Modulo per la presentazione delle osservazioni per i piani/programmi/progetti sottoposti a procedimenti di valutazione ambientale di competenza statale

ID: Codice procedura13034

“Progetto di un nuovo parco eolico, denominato "Energia Sorano", costituito da n.8 aerogeneratori, ciascuno di potenza nominale pari a 6,2 MW, per una potenza complessiva di 43,4 MW da realizzarsi nel comune di Sorano (GR) e relative opere di connessione”

TESTO DELLE OSSERVAZIONI

Immagine 1. Cumulo di una parte di impianti eolici, fotovoltaici e geotermici industriali in progettazione ed esistenti intorno all'eolico industriale “Energia Sorano”.

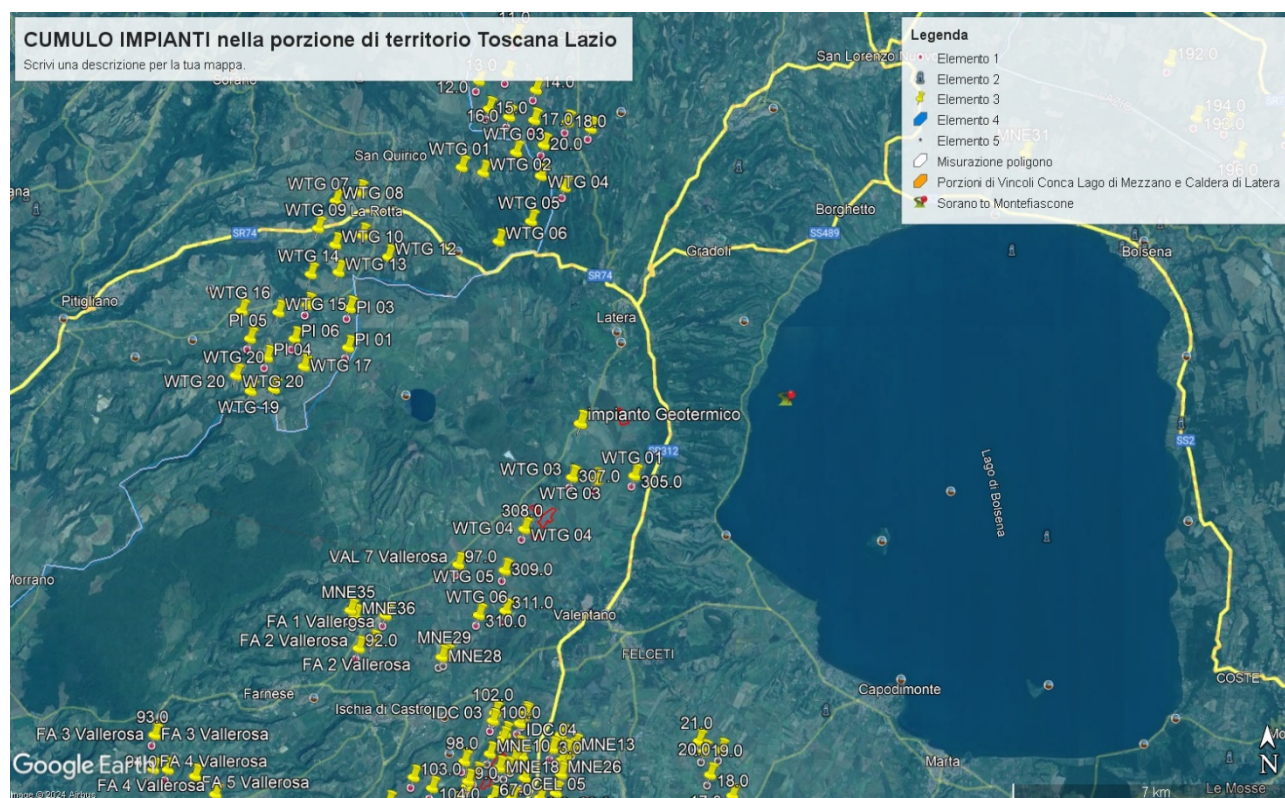
Tornando alle Linee guida, l'allegato IV dedica il paragrafo 3 agli impatti visivi e

quelli sui Beni Culturali, Paesaggistici, Naturalistici e Culturali, ecc. Viene detto che la valutazione dell'impatto visivo dovrà essere effettuata tenendo conto "degli **elementi caratterizzanti e qualificanti il paesaggio**, effettuata alle **diverse scale di studio (vasta, intermedia e di dettaglio...**". Le analisi debbono non solo definire l'area di visibilità dell'impianto eolico industriale, **ma anche il modo in cui l'impianto viene percepito all'interno del bacino visivo**. Le analisi visive debbono inoltre tener in opportuna considerazione **gli effetti cumulativi derivanti dalla compresenza di più impianti**". Nella Relazione Paesaggistica e nello Studio di Impatto Ambientale prodotte dalla proponente non vengono nemmeno citati gli impianti eolici in progetto al MASE, del territorio di Pitigliano "Pian di Murrano-La Rotta" del Gruppo *Visconti-Pitigliano s.r.l.* con 14 aerogeneratori e potenza di 72,6 MW) e soprattutto non viene citato un altro impianto eolico industriale denominato "***Pitigliano***" e ubicato nei comuni di ***Pitigliano (GR) e Sorano (GR) costituito da 20 (venti) aerogeneratori di potenza nominale 7,0 MW per un totale di 140,0 MW*** di cui **otto aerogeneratori ricadono nel territorio del Comune di Sorano**. Ad oggi nei territori di Pitigliano, Sorano e in quello limitrofo potenzialmente potrebbero essere insediati 40 aerogeneratori alti 200 metri e larghi 170. Oltre a questi sul territorio della "Città del Tufo" (Sorano, Sovana e Pitigliano) e in particolare su Sorano impatterebbe anche l'impianto eolico "Montarzo" di Onano con 13 aerogeneratori con le dimensioni ricordate, l'altro eolico industriale nel territorio di Valentano con sette aerogeneratori (stesse dimensioni), gli impianti di Farnese con un minieolico di 3 Torri alte 60 metri già installate in località Poggio del Crognolo e l'impianto eolico industriale "Vallerosa" (7 aerogeneratori alti 200 metri e larghi 158 metri) in procedura VIA presso la Regione Lazio.. Quindi è stata effettuata una valutazione del potenziale impatto visivo e cumulativo non veritiera a dispetto di quanto affermato dalla proponente che sostiene di aver preso in considerazione uno spazio di 10,3 km

Si ribadisce che le aree in cui verrebbe installato l'impianto eolico industriale “ES” sono tutelate da diverse leggi e da diversi vincoli, altre che si trovano a ridosso dello stesso, altre nelle zone intermedia e vasta.

Analisi delle Pale Eoliche in Progetto ed Esistenti

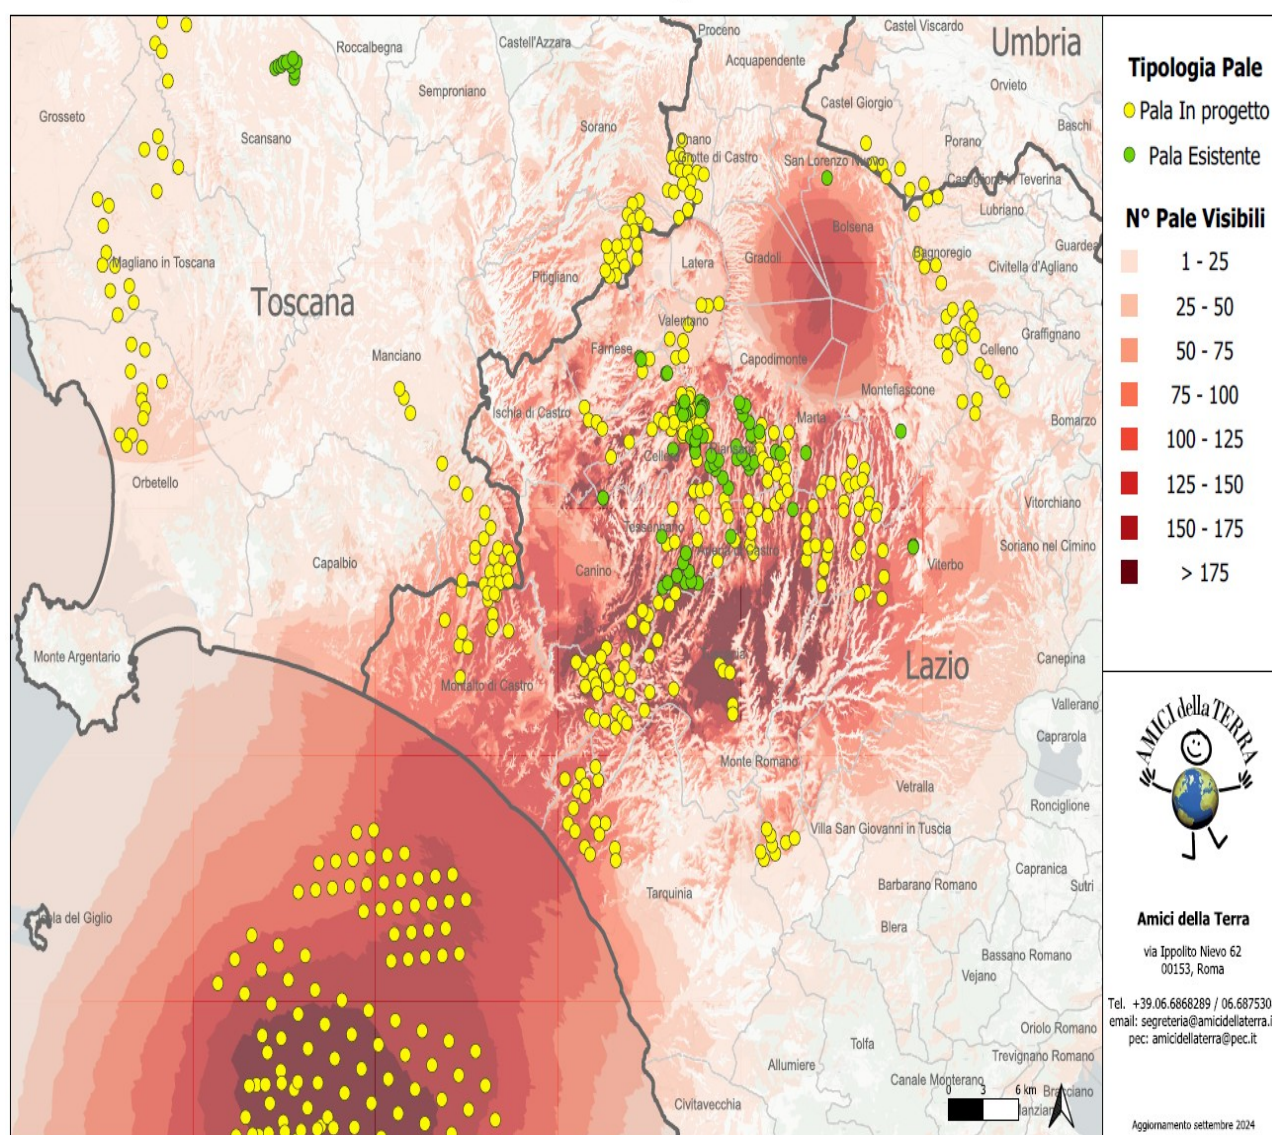
Come si è accennato per l’inserimento corretto dell’impianto eolico all’interno del territorio e del paesaggio “le analisi visive debbono inoltre tener in opportuna considerazione **gli effetti cumulativi derivanti dalla compresenza di più impianti**”. Riguardo al cumulo degli impianti FER, le mappe prodotte dalla proponente riguardano, come già evidenziato, soltanto una parte molto piccola degli impianti FER dell’area intermedia e vasta e in particolare di quelli eolici che contribuiscono a creare un notevole cumulo e la saturazione del territorio tosco laziale. Riguardo al cumulo dei soli impianti eolici si riportano le mappe sul cumulo degli impianti eolici tra Toscana e Lazio e quella della loro intervisibilità elaborate dall’Associazione nazionale “Amici della Terra”. L’impianto eolico Energia Sorano non compare nelle mappe che sono in corso di aggiornamento. Ma sono ben visibili sia il cumulo degli impianti eolici nella

prima mappa e la loro intervisibilità nel territorio nella seconda. Tenendo conto dell'altitudine dell'impianto eolico Energia Sorano è facile immaginare quale sarà l'impatto paesaggistico di aerogeneratori alti 200 e larghi 162 metri.

In questa elaborazione sono visibili **621** pale, di cui **540** in progetto e **79** esistenti. Del totale, **7** ricadono in Umbria, **92** in Toscana e **522** nel Lazio.

Le **540** pale in progetto sono suddivise in **42** progetti, **1** in Umbria, **8** in Toscana e **33** nel Lazio.

Se agli impianti eolici rappresentati qui sopra che non comprendono sia l'impianto eolico Pitigliano di 20 pale e le altre 14 pale del progetto eolico Pian di Morrano – La Rotta e neanche gli 8 aerogeneratori di “Energia Sorano” ad essi si aggiungono le migliaia di ettari (7000 fin’ora) di territorio occupato dagli impianti fotovoltaici e agrivoltaici e dalle altre tipologie di impianti, appare chiaro il numero spropositato degli impianti FER nella bassa toscana e nella Tuscia.

Nell'immagine sono visibili i Siti Natura 2000 Toscana sud - Lazio nord, in rosso la zona di localizzazione dell'impianto. Immagine tratta dal Geoportale nazionale, MASE.

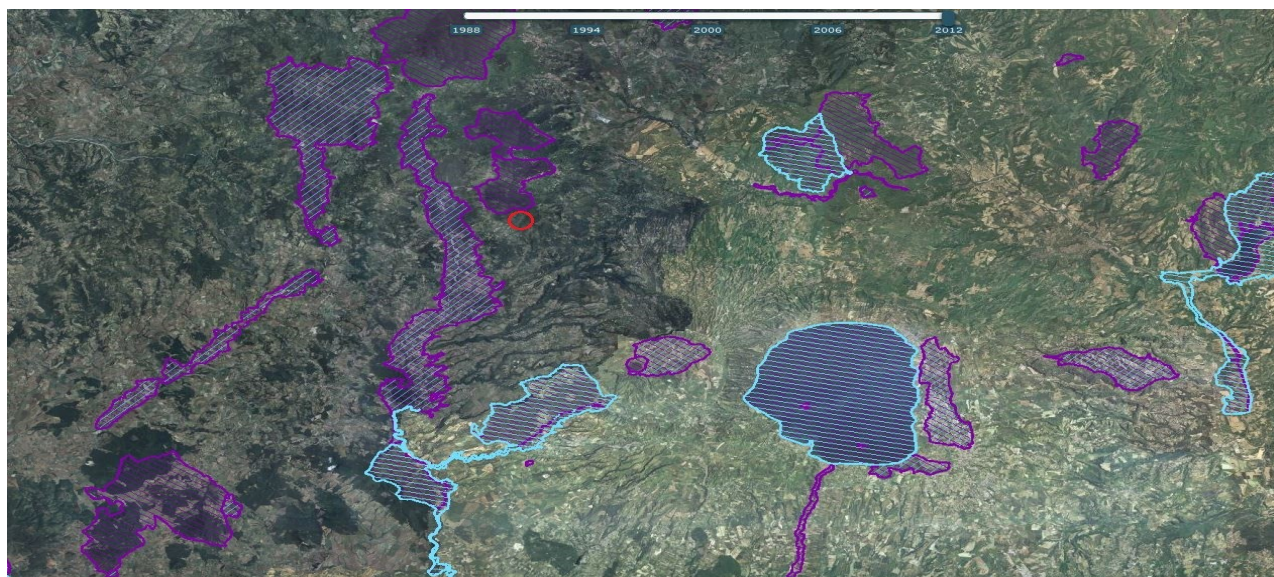
Dall'analisi delle schede tecniche dell'impianto si desume che le dimensioni delle installazioni sono particolarmente imponenti: otto aerogeneratori di grande taglia (diametro del rotore di 162 metri; altezza al mozzo di 125 metri; altezza massima della pala pari a 206 metri!) e, di conseguenza *particolarmente interferenti ed impattanti rispetto all'ambiente in cui dovrebbero inserirsi*. Va sottolineato inoltre che l'impianto Eolico industriale proposto, pur inserito in un'area formalmente libera da vincoli naturalistici è localizzato in una posizione molto vicina e per molti aspetti critica rispetto a zone sottoposte a tutela ai sensi della normativa della Rete ecologica Natura 2000 toscana:

ZSC IT51A0020 Monte Penna, Bosco della Fonte e Monte Civitella: distanza da aerogeneratore più vicino: 200 metri; distanza da altre opere: 100 metri

ZSC/ZPS IT51A0019 Alto corso del Fiume Fiora: distanza da aerogeneratore più vicino 2.6 Km; distanza da altre opere: 2.8 Km.

ZSC IT5190013 Foreste del Siele e del Pigiletto di Piancastagnaio: distanza da aerogeneratore più vicino 4.8 Km; distanza da

Si riscontrano infatti distanze veramente ridotte, in alcuni casi di qualche centinaio di metri dalle zone di protezione, per cui appare veramente impropria e tendenziosa l'affermazione che si ritrova costantemente nello studio secondo cui *non esisterebbero interferenze dirette con Siti Natura 2000* sulla base della semplicistica constatazione che il progetto è formalmente esterno a tali siti.

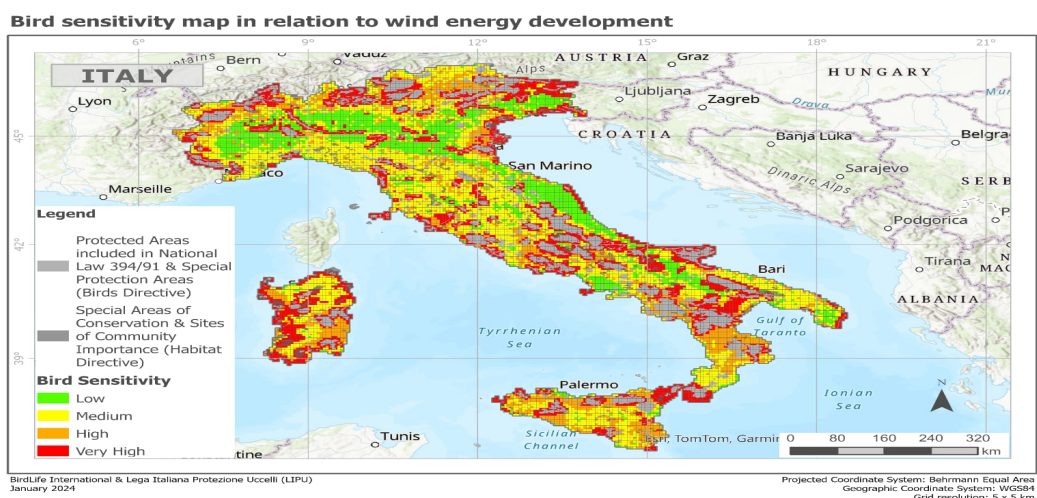
La mappa elaborata dalla LIPU di cui si riproduce anche un particolare è a ulteriore autorevole riprova che l'assenza di interferenze con i siti della Rete Natura 2000 sostenuta dalla proponente è profondamente errata. Infatti dal particolare della mappa, riportato qui sotto, se confrontato con i colori della legenda della mappa completa si evince facilmente che la zona in cui si verrebbe ad insediare l'impianto industriale è a media (giallo), alta (arancione) e veramente alta sensibilità (rosso) per l'avifauna.

Il cerchio blu nell'immagine indica la zona in cui ricadrebbe l'impianto eolico industriale "Energia Sorano".

OSSERVAZIONE 9. Vincolo idrogeologico.

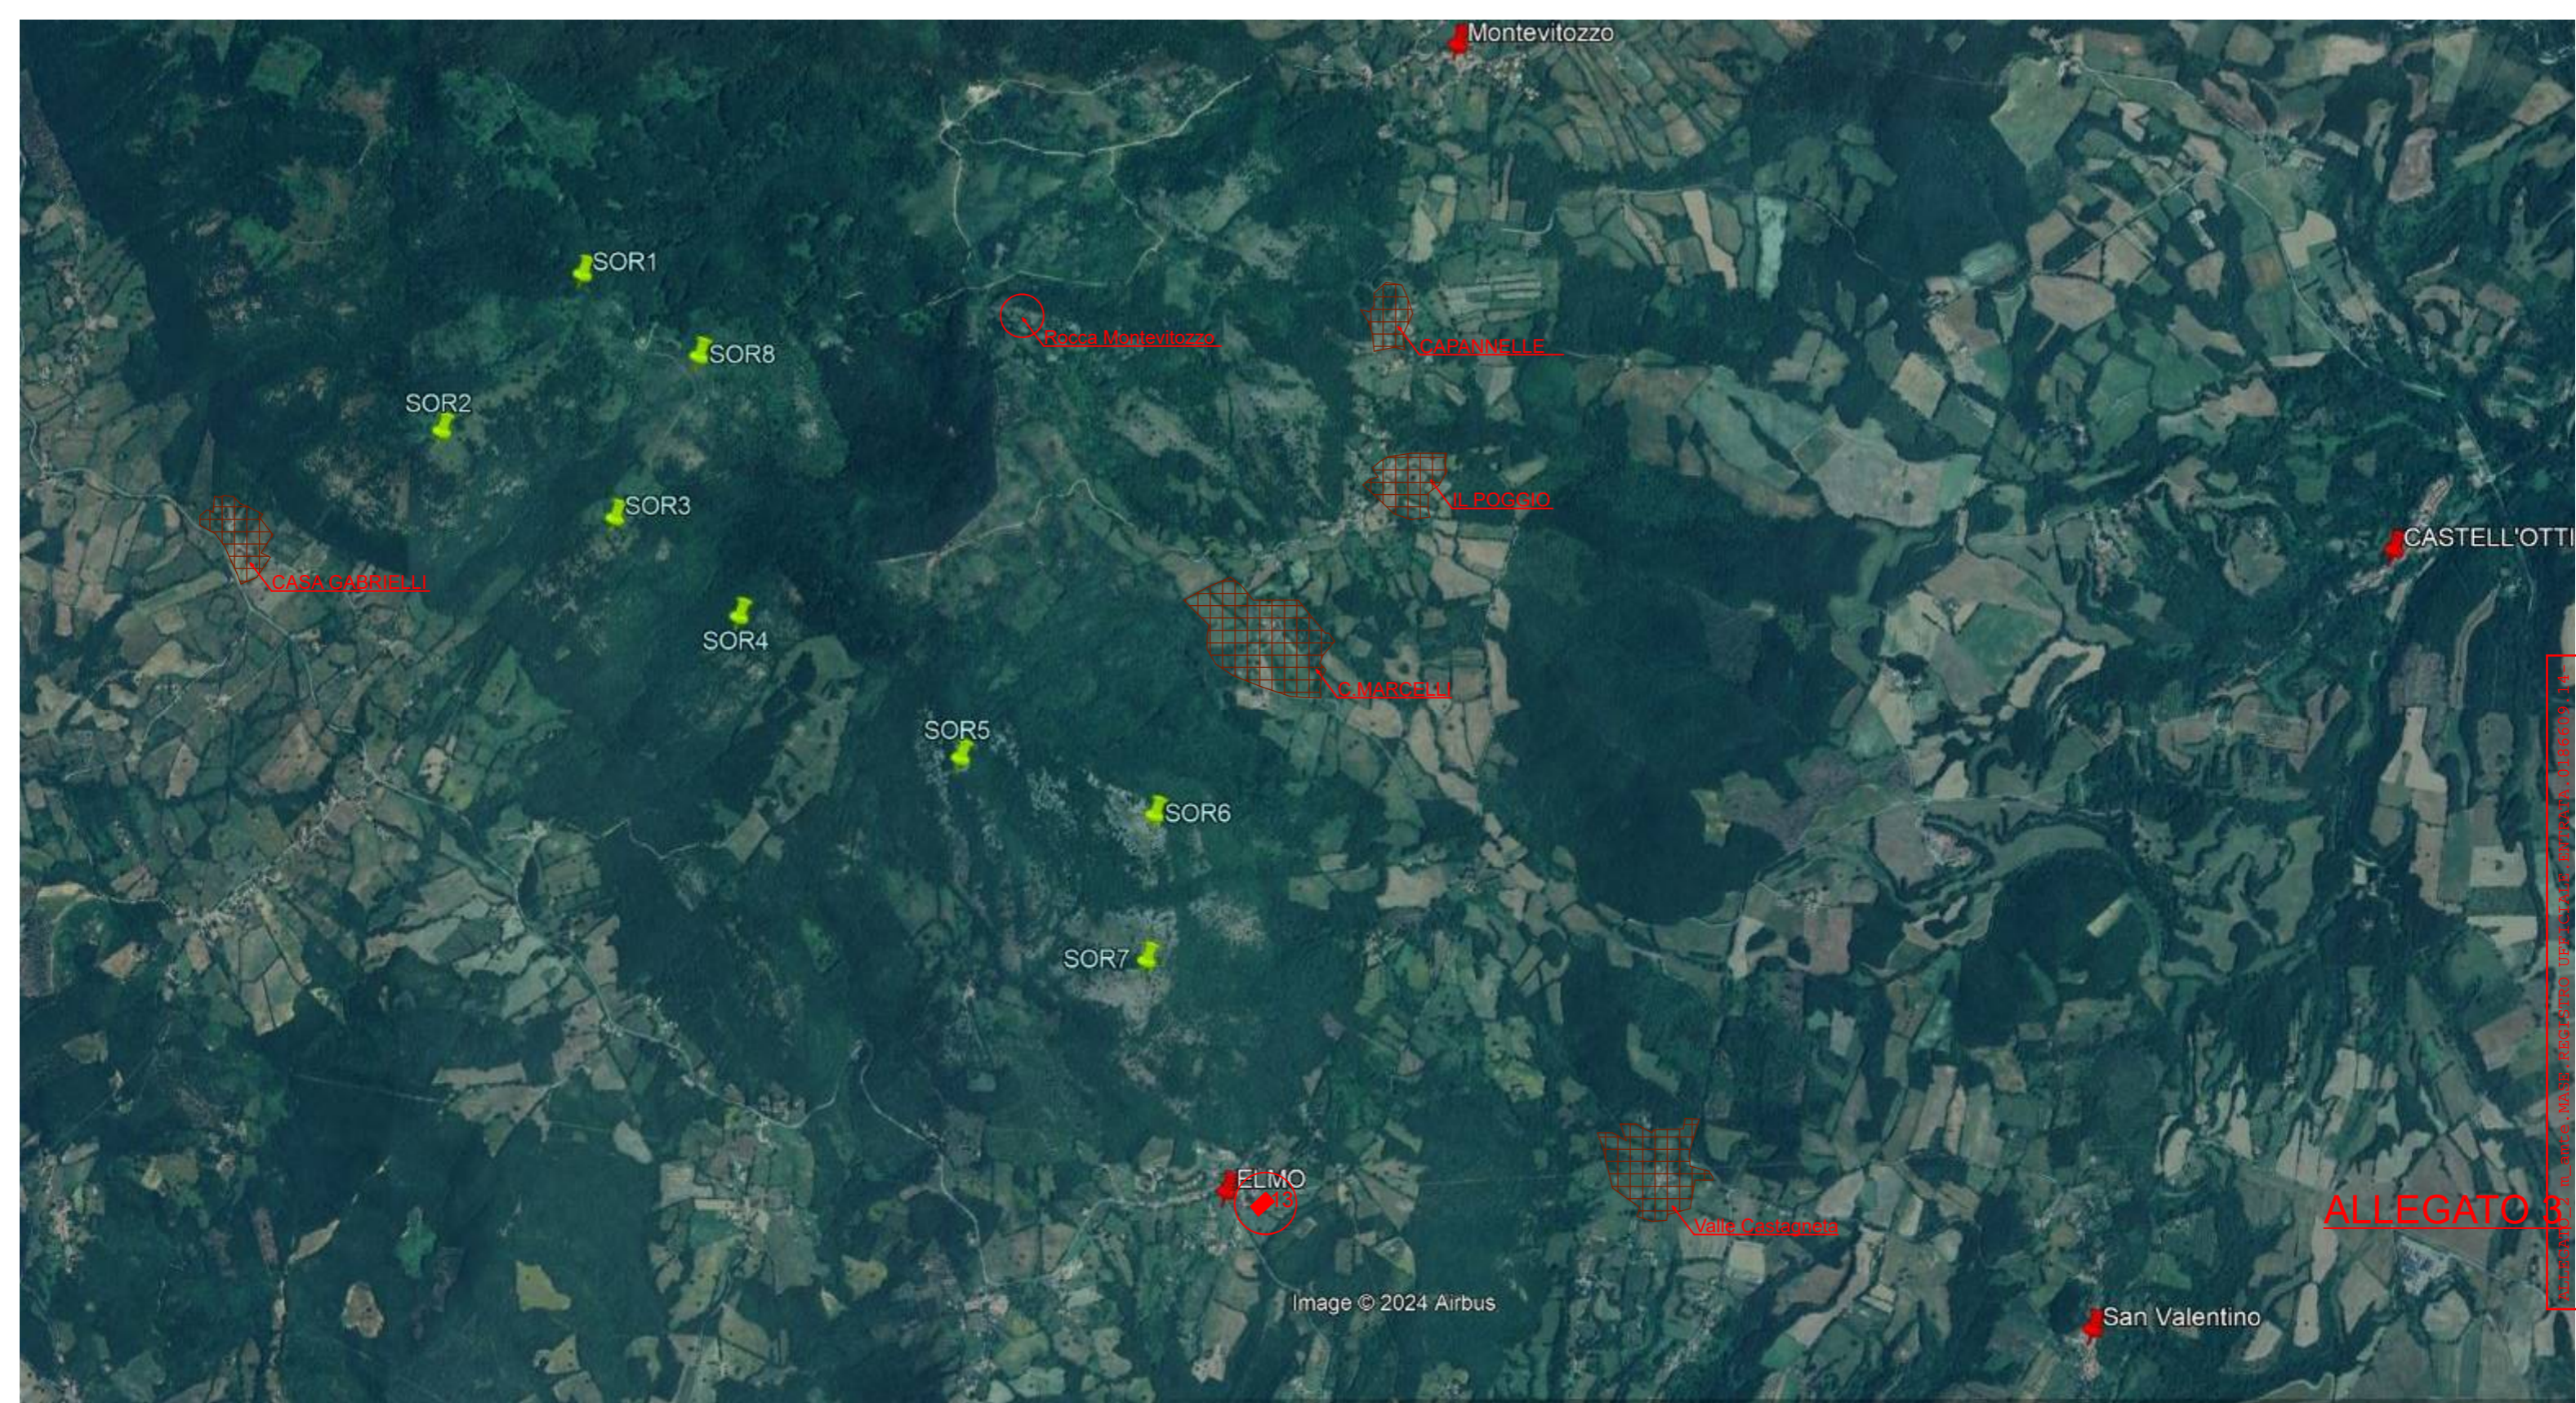
Il progetto insiste su un'area vincolata dal 1923 per protezione idrogeologica, con rischi legati a interventi sul terreno come disboscamenti e scavi.

Gran parte delle opere in progetto cade in area riconosciuta a protezione idrogeologica sin dall'R.D. 3267 del 1923, confermata come area boscata nel 2016 e con DCR 93/2018 con conseguente vincolo idrogeologico. Il Vincolo idrogeologico sottopone a tutela le aree territoriali che per effetto di interventi quali, ad esempio, disboscamenti o movimenti di terreno, scavi per plinti, allargamenti dei tratturi possono, con danno pubblico subire denudazioni, perdere la stabilità o turbare il regime delle acque).
